Anregung zu V/0069/2026

Die Grünen in der Bezirksvertretung münster Südost regen an, unter I. Sachentscheidung zu ergänzen:

Quelle: Biotopkataster NRW (<https://bk.naturschutzinformationen.nrw.de/bk/de/karten/bk>)

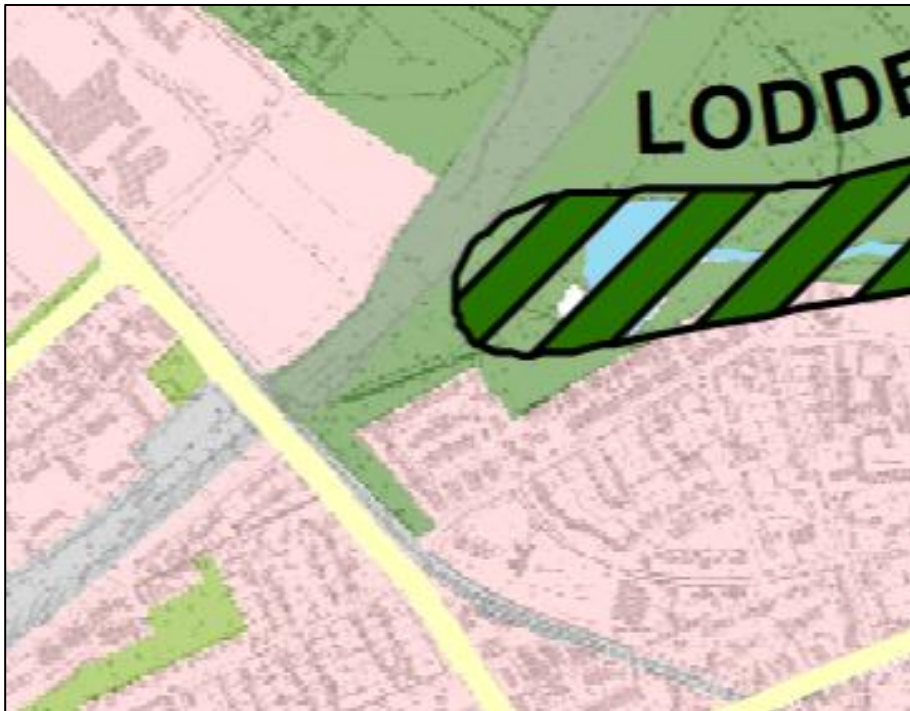
Entlang der Bahngleise am östlichen Rand des geplanten FNP-Änderungsbereichs und des Bebauungsplanbereichs verläuft ein schmaler Streifen eines Biotopverbundes und ein Teil eines Grünzuges. Insbesondere der nördliche Teil, eine extensiv genutzte Wiese, besitzt eine wichtige Bedeutung für den Biotopverbund und darf aufgrund seiner ökologischen Wertigkeit nicht überbaut werden. Der überplante Bereich befindet sich an einer neuralgischen Stelle, an der die Waldbereiche um den Loddenbachsee mit dem Kanal verbunden werden.

3. In Flächen des Biotopverbundes und in den Grünzug wird nicht eingegriffen. Die prognostizierte Entstehung eines thermischen Belastungsschwerpunkts wird durch städtebauliche Maßnahmen verhindert.
